改善箇所説明図

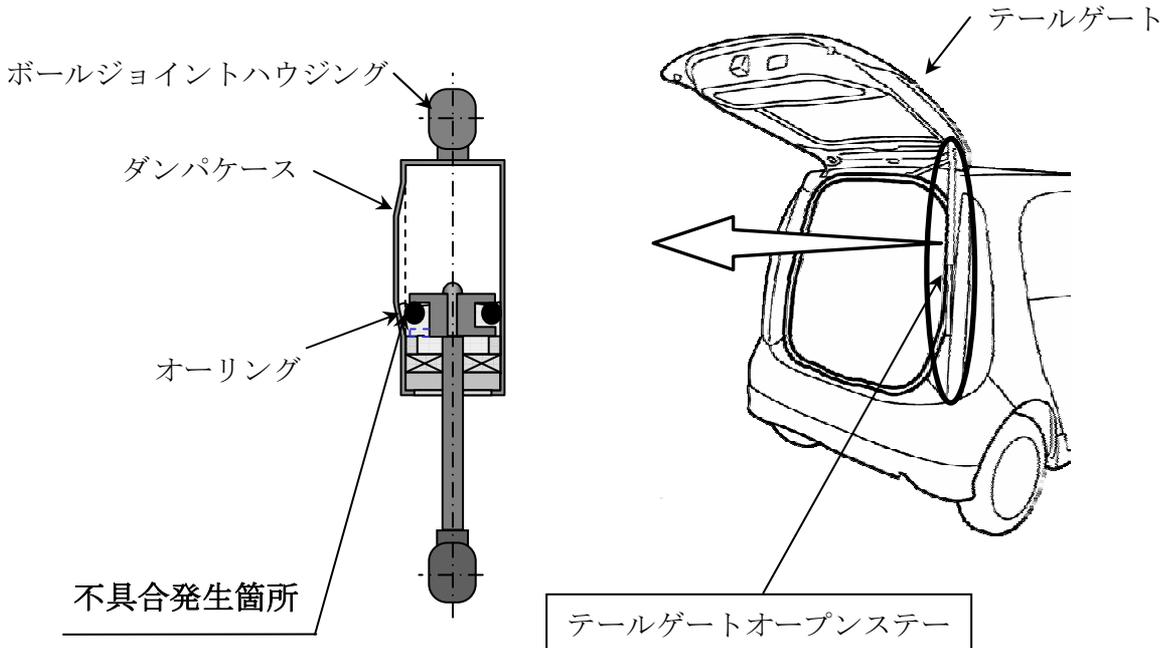
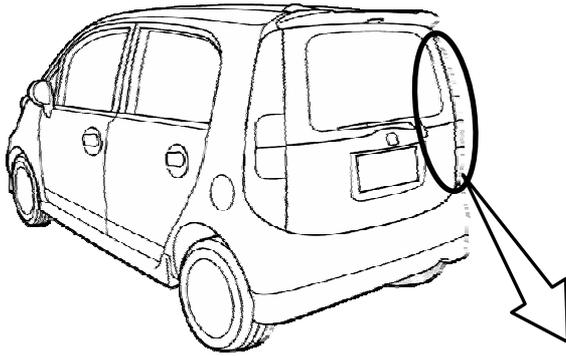
跳ね上げ式テールゲートに取付けられているオープンスターの製造工程が不適切なため、当該オープンスターのダンパケース内に残留した洗浄液により、オーリングが膨潤して減衰力が低下し、テールゲートの開放速度が速くなるものがある。そのため、テールゲートが身体の一部に当たるおそれがある。又は、速く開いた反動でテールゲートが上下に揺動し、そのまま使用を続けると、最悪の場合、オープンスター取付け部が破損してテールゲートが降下するおそれがある。

全車両、テールゲートオープンスターを対策品と交換するとともに、オープンスターの車体側取付け部を点検し、変形等がある場合は板金修正を行う。

識別：右側テールゲートオープンスターのテールゲート側ボールジョイントハウジング外側黒色球面部に黄色ペイントを塗布する。
